安全評估報告

送審單位	台灣電力公司
報告名稱	核一廠一號機 EOC-27 大修燃料水 棒連接桿斷開處理專案報告

行政院原子能會委員會

中華民國 104 年 6 月

圖 4-6：破斷面靠近 180°位置的白色物質 EDX 分析 (摘錄自參考資料 3)

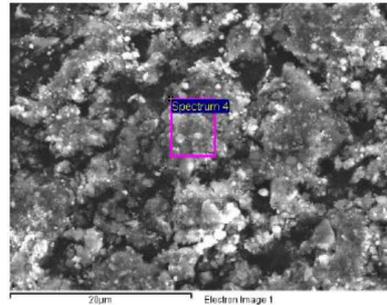
- (4) 有關連接桿外側白色物質的成份、可能的來源，及是否會造成額外的應力等應加以說明。(審查意見 II-27、II-8)

台電公司答覆說明，對 180°位置的白色物質進行電子能量損失譜(EDX)分析，顯示有較高的鐵、矽、鋁、鉻和氧化物的訊號；而 270°位置的白色物質，則有較高的鐵、矽和氧化物訊號，在先前的分析結果顯示看到鉛，台電公司澄清此為假訊號造成的誤判，因為鉛的 EDX 訊號與其他常見物質的訊號在較低能譜處會有重疊處，故分析結果顯示白色物質並不含鉛。根據核一廠一號機的運轉水質狀況，此為預期中的且沒有異常的現象。白色物質的沉積量多寡與水流有關，此現象與典型的積垢在燃料束上沉積狀況不同。白色物質可能由積垢、腐蝕產物或爐水冷卻系統中的可溶物質所形成，由許多不同的物質共同組成，造成 EDX 分析結果差異較大。經檢視相關的熱流條件後，在連接桿處可能會產生由 γ 加熱效果所造成的沸騰現象(註：較易造成白色物質沉積)。白色物質中有明顯的矽含量，在製程上使用的清洗液或潤滑劑並不含矽，因此矽的來源可能是自爐心冷卻系統。然而，目前為止白色物質與裂縫起始並無關聯性，且連接桿上之白色物質並不會產生額外裂痕成長所需之應力。

經成份分析結果顯示連接桿外側白色物質組成為氧、鐵、矽、鉻等主要元素、加上鋅、鎳等較低濃度之元素。基本上此白色物質應從反應器爐水本身沉積而來。爐水從沖洗開口進入，由於 γ 加熱現象，連接桿表面產生局部沸騰進而沉積出來，應不會對連接桿產生額外應力。

圖 4-13：180° 位置的表面瑕疵 SEM 分析(白色物質已移除)(摘錄自參考資料 3)

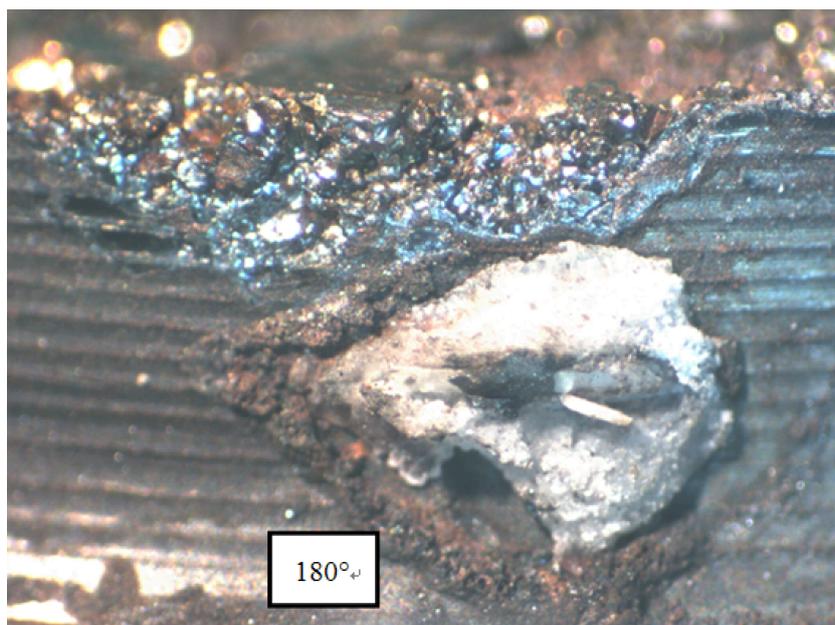
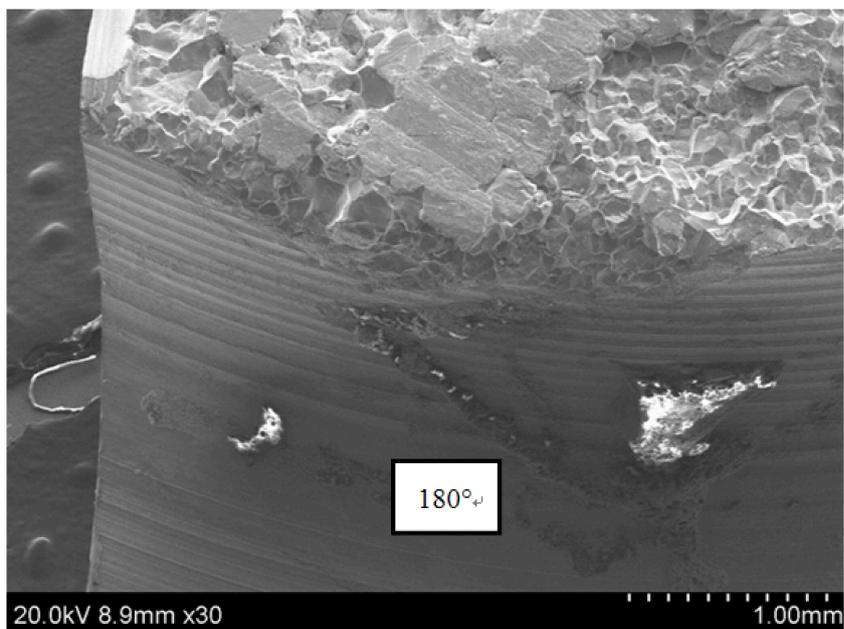
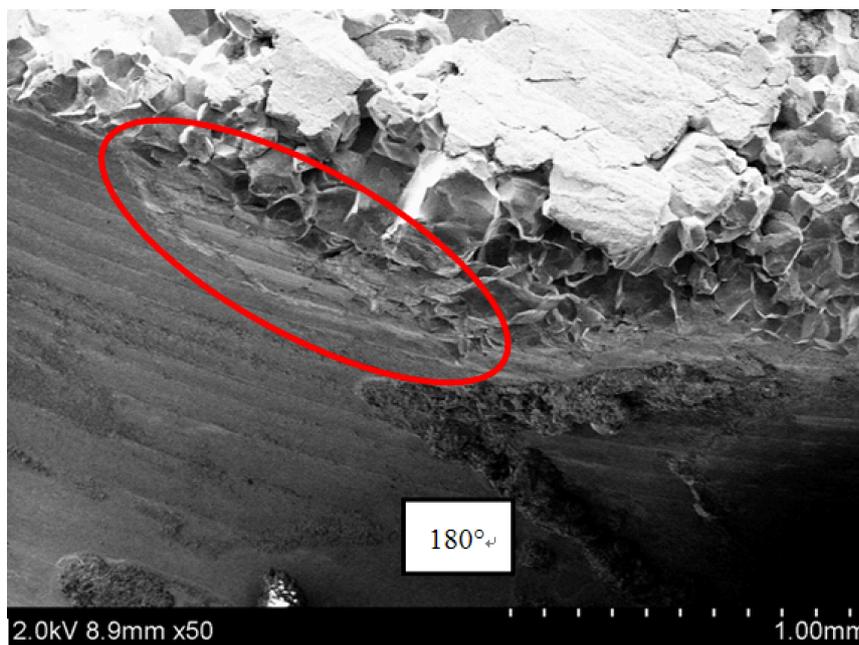
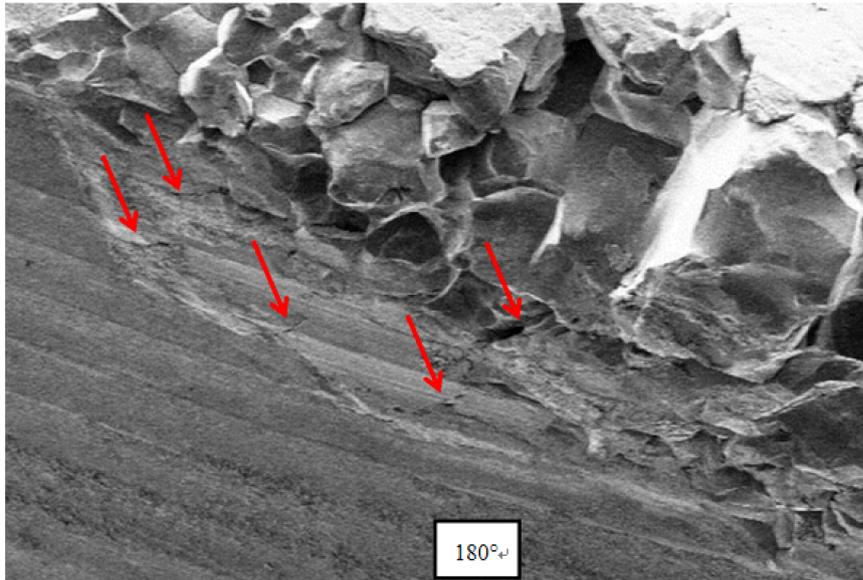
- (3) 有關疑似引起破斷的表面瑕疵，建議應以高倍率 SEM 作較詳細的檢查，釐清其為製程缺陷還是運轉使用中腐蝕所致。
(審查意見 II-6)

審查委員提出再審查意見，針對圖 4-13 中白色雜質清洗後邊緣地方疑似有凹陷的缺陷痕跡，如為凹陷，則有可能是雜質引起的腐蝕之痕跡，建議觀察其他幾個位置的白色雜質沉積，看看其邊緣是否有類似的痕跡，如腐蝕痕跡只在 180° 位置出現，則可能代表其出現除表面夾雜物外，尚起碼需此外來沉積物配合才能導致破壞的起始，單獨白色沉積物或夾雜物，均不足以構成裂縫的起始。

台電公司答覆說明連接桿破斷面試片以檸檬酸進行清洗，移除試片上的積垢、腐蝕物和沉積物後，針對靠近 180° 位置進行詳細檢驗，結果顯示表面瑕疵的來源是由於連接桿內的金屬或非金屬夾雜物在機械加工後導致其曝露所形成，如圖 4-12 和圖 4-13。在連接桿表面有很多機械加工的痕跡通過此表面瑕疵處，如圖 4-14 的紅圈處，表面瑕疵處可能引發後續孔蝕現象，並導致穿晶裂紋的產生，如圖 4-15 的紅色箭頭所指處。

台電公司再提出答覆說明，在連接桿上的 0°/180°/270° 共 3 個位置有出現白色物質。在這 3 個位置上，只有 180° 的位置在靠近破斷面的位置有較粗糙的表面。白色物質的輪廓外圍並沒有發現腐蝕孔洞，輪廓外圍的三角形是凸出於連接桿表面，可能是由於檸檬酸洗的時間不足，無法移除全部的白色物質。在檸檬酸清洗過後，移除了大部份的白色物質，在其底下並未發現有腐蝕的狀況，基於此資訊，不認為白色物質會導致裂縫的起始。

圖 4-17：不同處理狀況下，300 系列不鏽鋼在沸水式水質中裂縫成

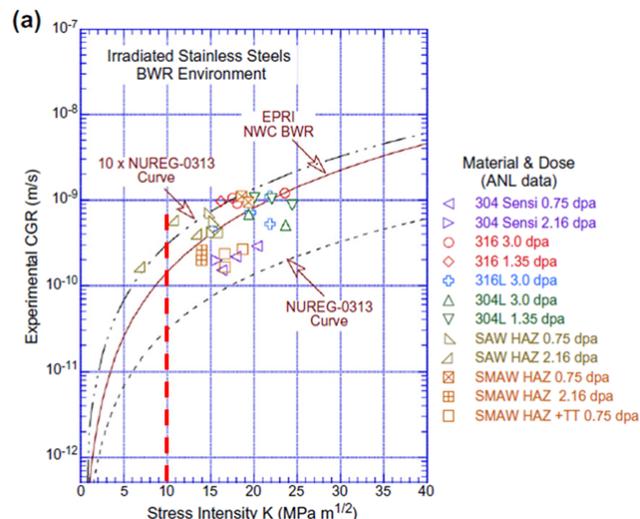
- (2) 如果要確認失效機制是 IASCC，需要進行哪些測試?在進行這些測試時，如何確認失效機制是 IASCC。(審查意見 II-10、II-11)

300 系列奧斯田鐵不鏽鋼 IGSCC 是由敏化材料碳化物析出，在晶界產生乏鉻現象(寬度約在 200~300 nm)。對 300 系列奧斯田鐵不鏽鋼，中子照射對材質產生兩項改變，一是晶界產生乏鉻現象(寬度約在 5~10nm)，二是材質硬度上升。

在沸水式高溫高氧化性水質中，這特性改變對於應力腐蝕速率有明顯提升效應。從圖 4-17 中可見沸水式 NWC

水質三種不同裂縫成長上限速率處置曲線，NUREG-0313 代表敏化不鏽鋼、EPRI(BWRVIP-99-A) NWC 處置曲線(涵蓋所有材質狀況)、及 10 x NUREG-0313 則是代表經中子照射後不鏽鋼材質最高裂縫成長速率上限。只有冷加工及中子照射之不鏽鋼材質在 4.5 年內(connecting bolt 服役時間)裂縫可能成長至 10 mm 以上(以在 $10\text{MPa}\sqrt{\text{m}}$ 應力強度因子之成長速率計算)，選擇 $10\text{MPa}\sqrt{\text{m}}$ 主要是舉例來解釋 IASCC 在斷裂過程中亦為重要失效機制，單獨利用 IGSCC 失效機制無法合理解釋整體斷裂現象。IASCC 裂縫成長速率遠比 IGSCC 快，才足以導致本連接桿斷開。敏化不鏽鋼裂縫延伸量只有 5 mm 左右，無法造成斷開事件。斷開之不鏽鋼無任何冷加工跡象，硬度應處於 150 HV0.5 左右，如無中子照射硬化效應，整體基材硬度不會上揚，在同根連接桿但中子通量較低的上端，其材料硬度約 190 HV0.5，可佐證中子照射為硬度上升的主要原因。從以上裂縫成長速率及硬度之差異性足以判斷主要失效機制為 IASCC。

圖 4-18：與本次連接桿斷開相同位置之螺牙根部，庫存品測試位置如藍色箭頭所指(摘錄自參考資料 3)

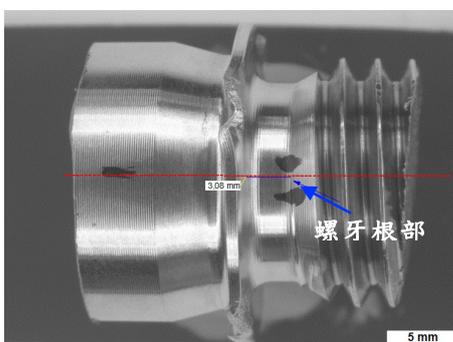
- (3) 燃料廠家檢測未經輻射照射的庫存連接桿硬度約 170 HV0.5，而本斷開連接桿經輻射照射後，接近破斷面硬度約 320 HV0.5，硬度量測在使用過的水棒與庫存品上是否均打在相應的位置上？(審查意見 II-3)

硬度量測確實有打在相應的位置上，針對庫存品之材料硬度測試，庫存連接桿與本次連接桿斷開相同位置之螺牙根部，從圖 4-18 上的紅線處進行切割，在切割面上進行材料硬度量測，在靠近表面機械冷作區域進行微硬度的量測，平均結果為 160~180 HV0.5。在連接桿的中心點也進行硬度量測，平均結果為 150 HV0.5。

圖 4-20：不同中子通量照射後，材質內部結構變化狀況(摘錄自參考資料 6)

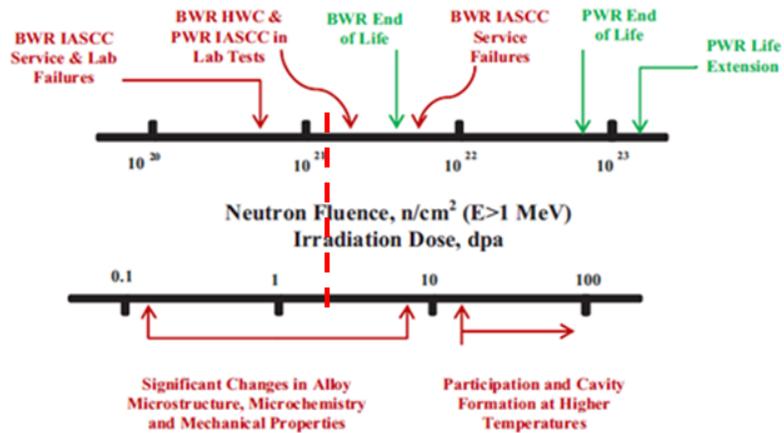
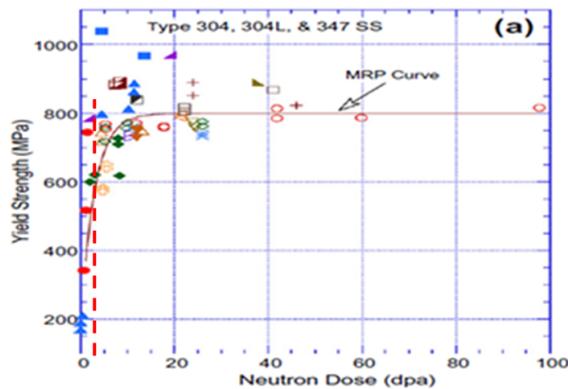
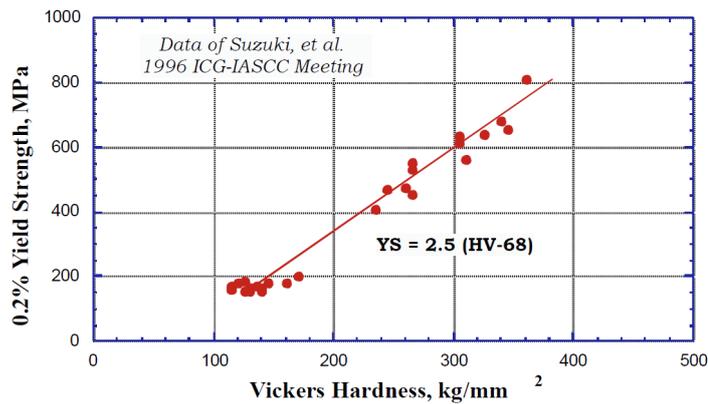
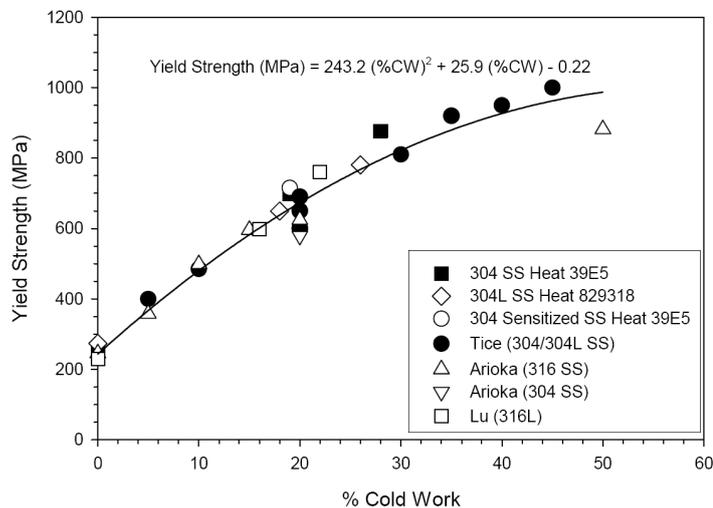
- (4) 有關不鏽鋼經輻射照射後硬度增加，應利用文獻資料數據，透過水棒連接桿所受中子通量，定量的估算其硬度增加，是否合理解釋與庫存品之間的硬度差異。(審查意見 II-3、II-13、II-14)

台電公司答覆說明，輻射照射後材料硬度增加之文獻資料摘要如下：SS304L、SS304、SS316L、SS316 等奧斯田鐵系列不鏽鋼經輻射照射，硬度上升是可預期的。300 系列不鏽鋼經 1.38×10^{21} n/cm² 中子通量照射後，材料所受輻射損傷劑量約 2~3 dpa，如圖 4-20。從圖 4-21 可見材質強度能上揚至 600~800MPa 範圍。因此不鏽鋼材料經中子照射後，從原始材料硬度值 160 HV0.5 左右增加至 300 HV0.5 以上之現象是可預期的，如圖 4-22。而本次斷開連接桿之硬度測量結果 302~351 HV0.5，其測量結果與文獻資料相符。此外，圖 4-23 上顯示若不鏽鋼材料強度上升至 600~800MPa 範圍，

代表材料需有 15~28% 的冷作效應，然而此連接桿在製程紀錄及金相分析顯示僅在表面有機械加工，基材處則無。但連接桿基材處之硬度量測結果亦為 300 HV0.5 以上，顯示連接桿不鏽鋼材料的硬度上升應是中子照射硬化的結果，而非由冷作效應所造成。

圖 4-24：有效燃料區和連接桿的相對位置示意圖

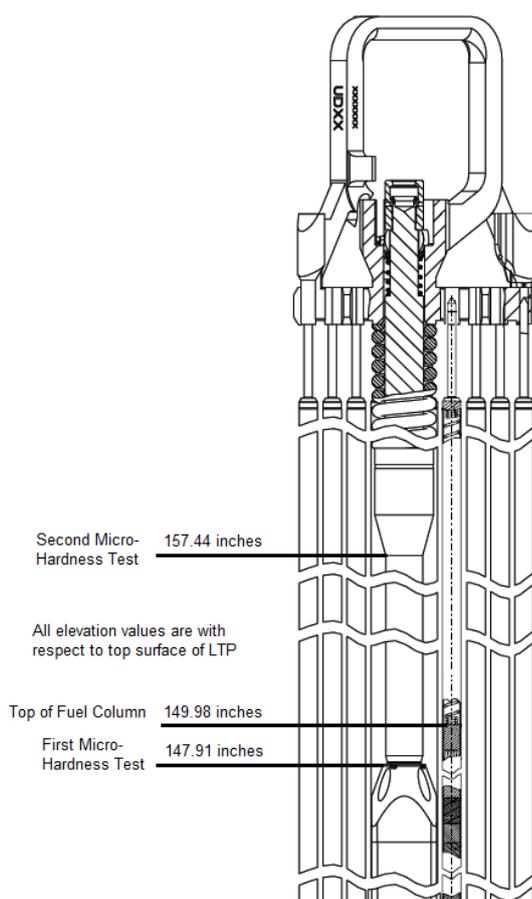
- (5) 在本次連接桿斷開位置量測微硬度結果約 317~351 HV0.5，應量測該燃料組件其他位置上的硬度變化情形，以確認硬度變化的合理性。(審查意見 II-25、III-22)

台電公司答覆說明，有效燃料區內 3 個樣本的微硬度測試皆得到類似的結果，高於 300 HV0.5。高於有效燃料區 7.46 吋(18.9 公分)區域的樣本(如圖 4-24)則有較低的硬度，平均硬度為 189 HV0.5。連接桿斷裂處硬度高於 300 HV0.5 是符合預期的，當中子照射通量超過 $1.4 \times 10^{21} \text{ n/cm}^2$ 以上(>2.2dpa)，

材料降伏強度可達到 600MPa 以上。從硬度與降伏強度關係經驗曲線圖，硬度值可處在 300 HV0.5 左右範圍區。在破斷位置上端中子照射通量較低區域，燃料廠家利用程式分析該處中子通量約為 1.325×10^{20} n/cm²，硬度則處於 175 至 205 HV0.5 範圍內，顯示材質硬度變化是與輻射照射引發硬度增加效應直接相關。
